Oggetto: Relazione di consulenza specialistica per esame progetto eolico e predisposizione osservazioni da inviare al Ministero dell’Ambiente e della Tutela del Territorio e del Mare.

Relazione di consulenza specialistica per esame progetto eolico
e predisposizione osservazioni da inviare al Ministero
dell'Ambiente e della Tutela del Territorio e del Mare.

Località: C.da Cuffiano, Morcone (BN)

Tav.3 - Vincolo Idrogeologico - Relazione di consulenza specialistica per esame progetto eolico e predisposizione osservazioni da inviare al Ministero dell'Ambiente e della Tutela del Territorio e del Mare.
Dr. Geol. Vittorio Catani, PhD

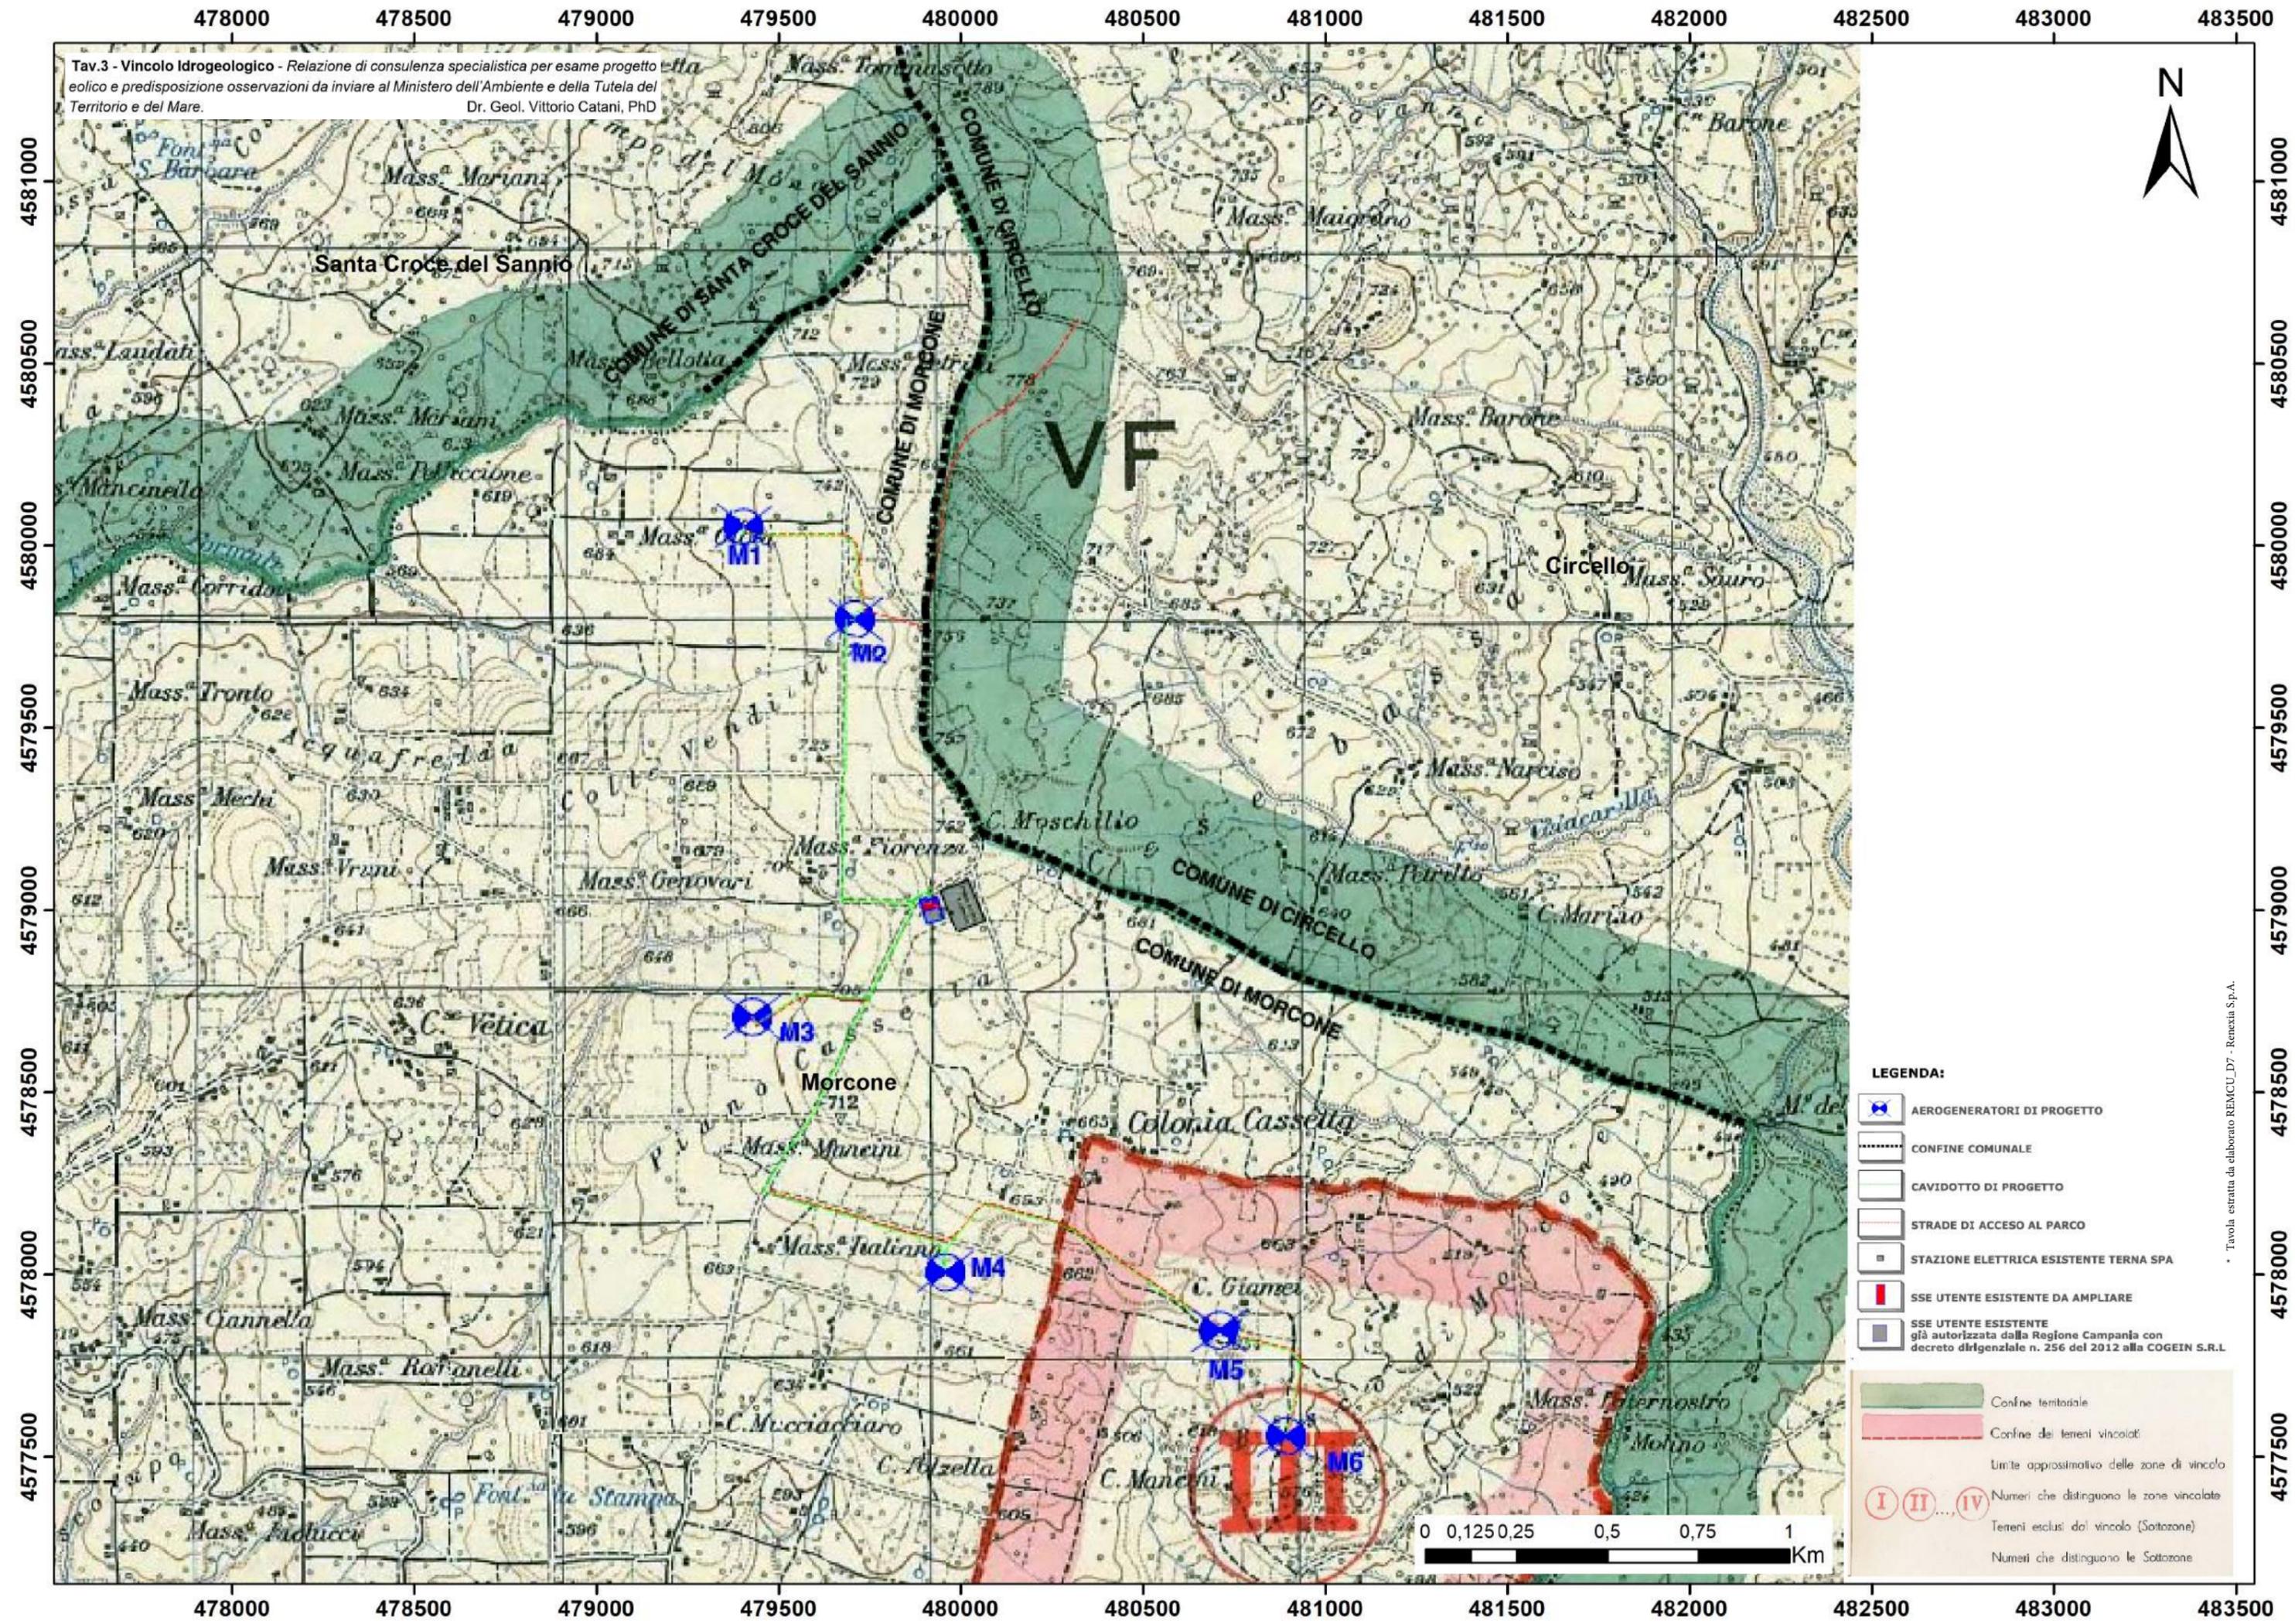
Si rileva, inoltre, come verificabile dalla consultazione della Tav.3, che l'area progettuale, per ciò che concerne l'ubicazione degli aerogeneratori M5 e M6, è sottoposta a vincolo idrogeologico ai sensi del R.D. 3267 del 1923.

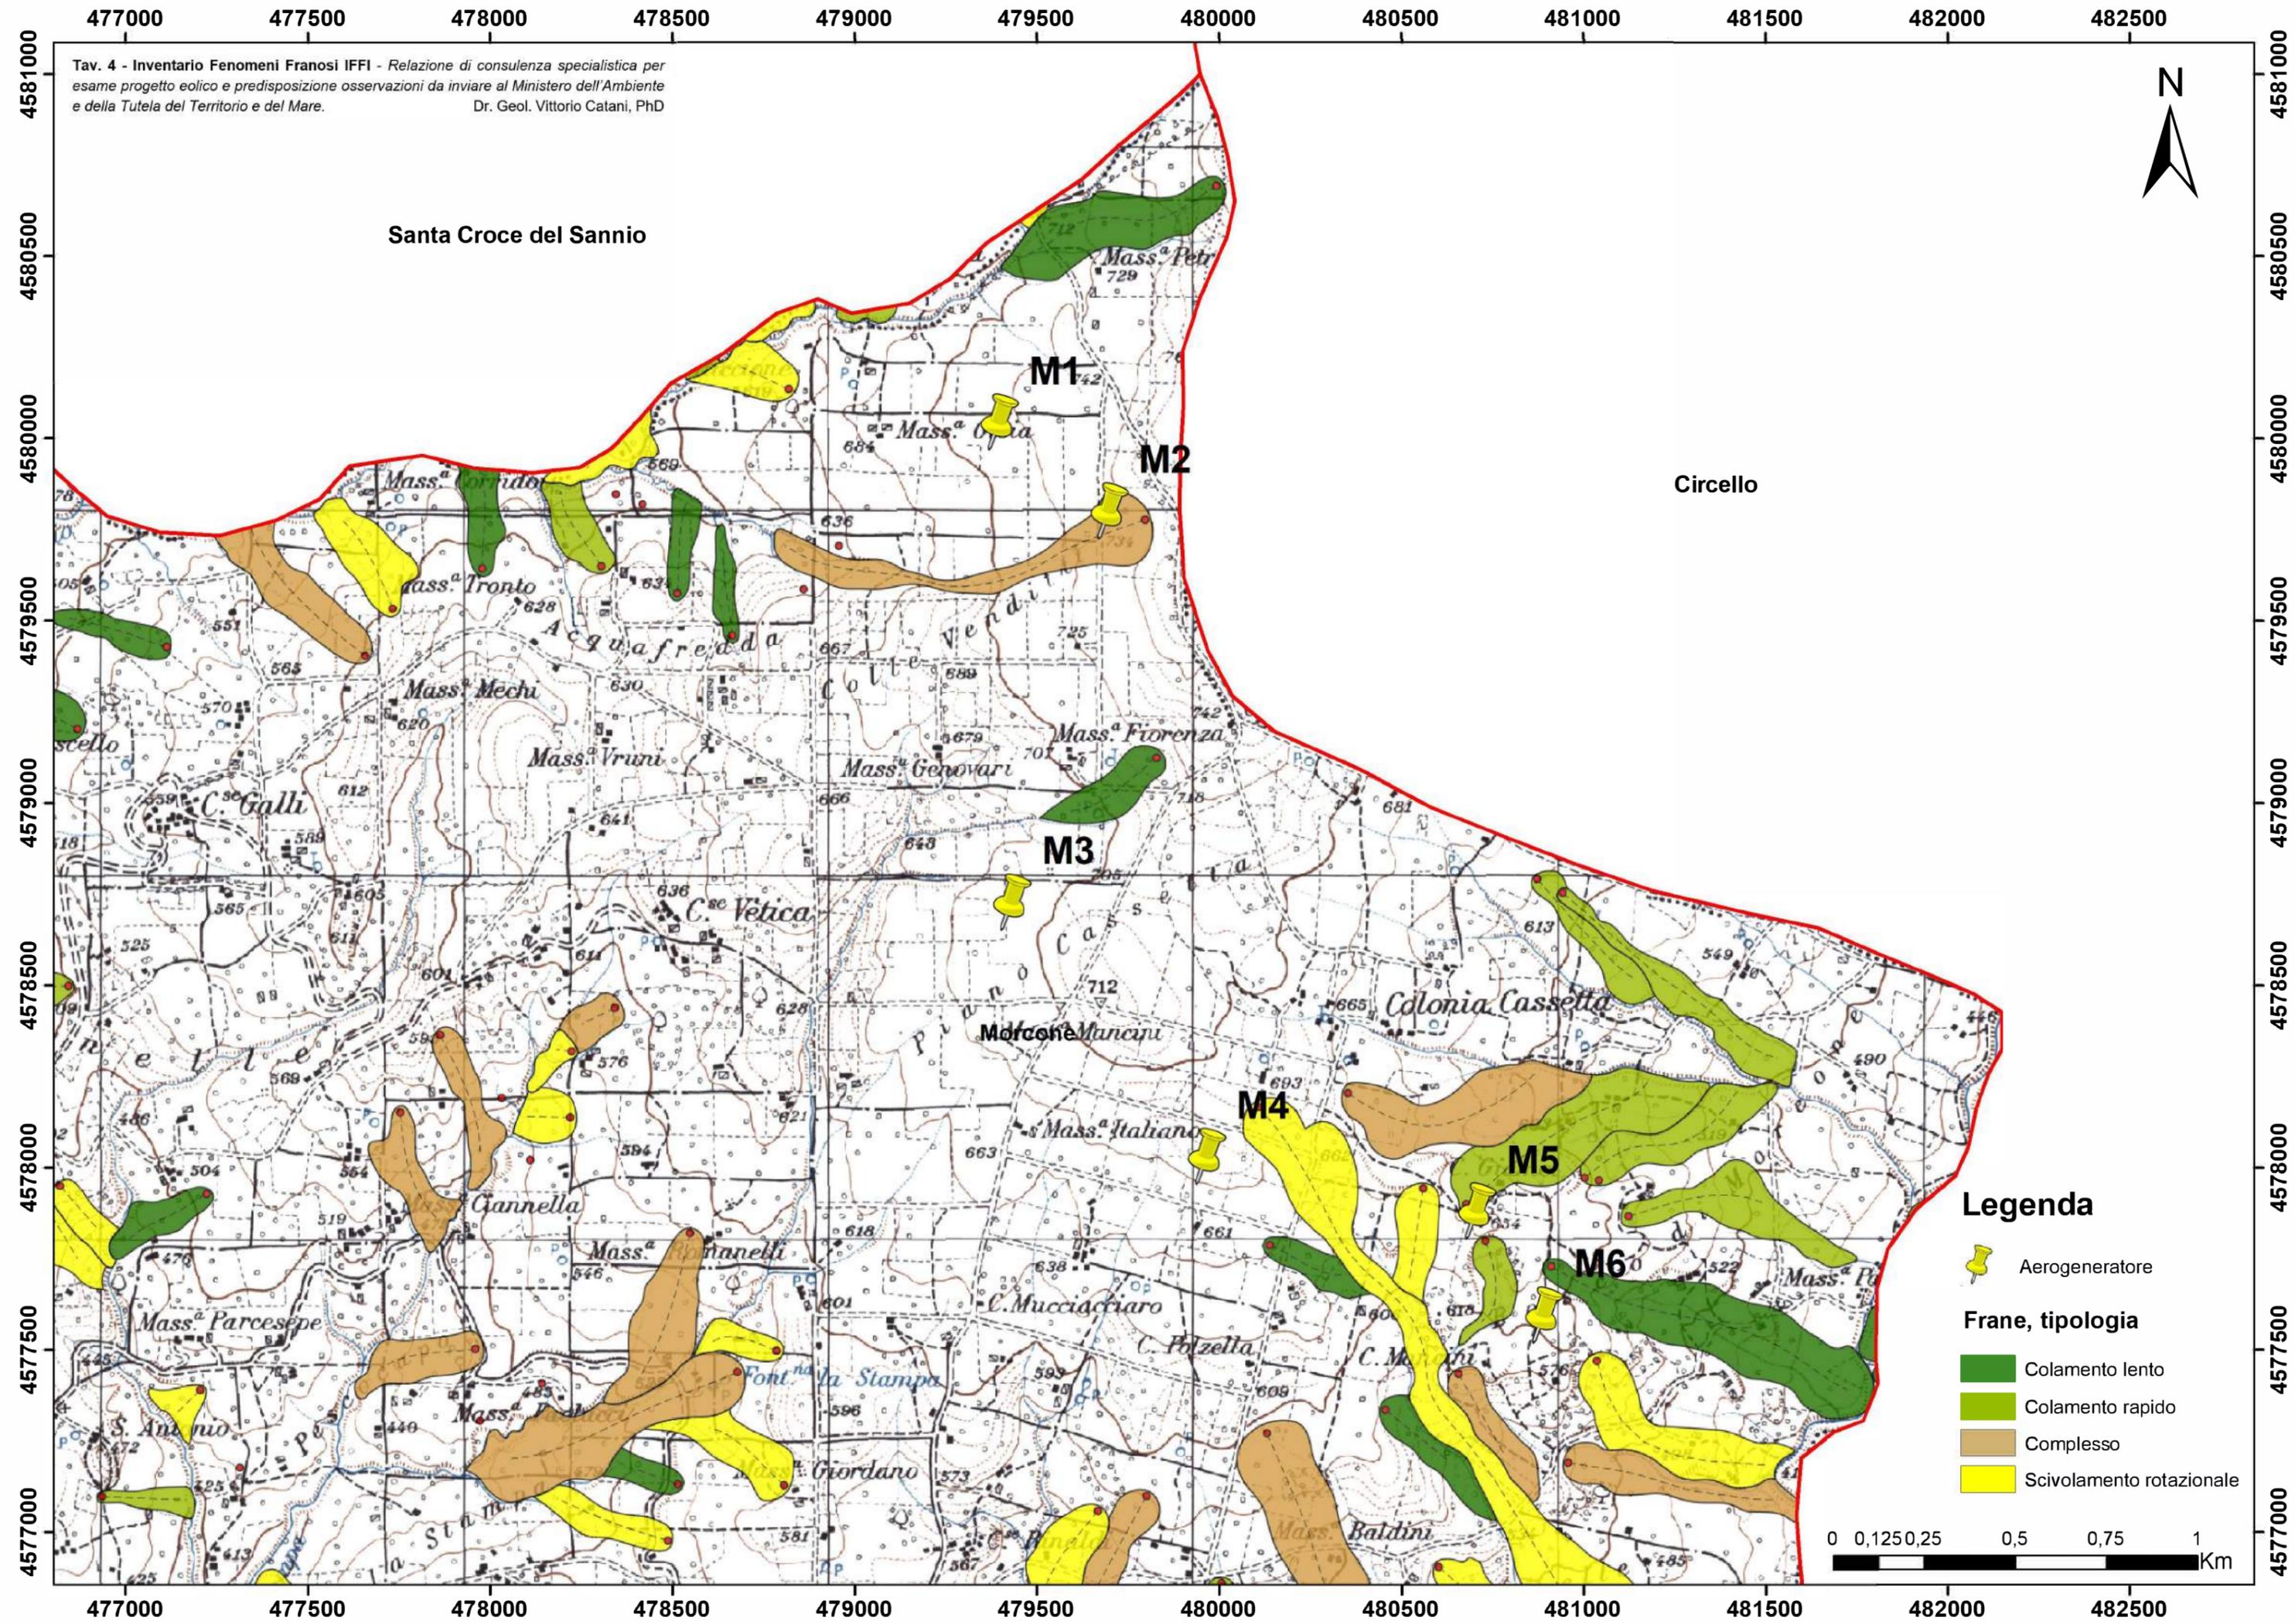
Dalla consultazione della menzionata cartografia (Tav.4) è emerso che:

- L'aerogeneratore M2 è posto in un'area in frana di tipo complesso in stato quiescente.
- L'aerogeneratore M5 è posto in un'area in frana per colamento rapido in stato attivo.
- La viabilità ed i cavidotti dell'aerogeneratore M6 rientrano in area in frana per colamento lento in stato quiescente.

Tali aspetti sono stati omessi nell'elaborato *REMCU_R5* ove si afferma che «*Gran parte dell'area oggetto di intervento rientra in un'area perimetrata aree di possibile ampliamento dei fenomeni franosi cartografati all'interno, ovvero di fenomeni di primo distacco (C1) ed "aree a rischio nullo; solo, il generatore M2 e qualche piccolo tratto del cavidotto ricadono in aree perimetrare come aree di media attenzione (A2), ovvero, che non sono urbanizzate e che ricadono all'interno di una frana quiescente a massima intensità attesa media.*»
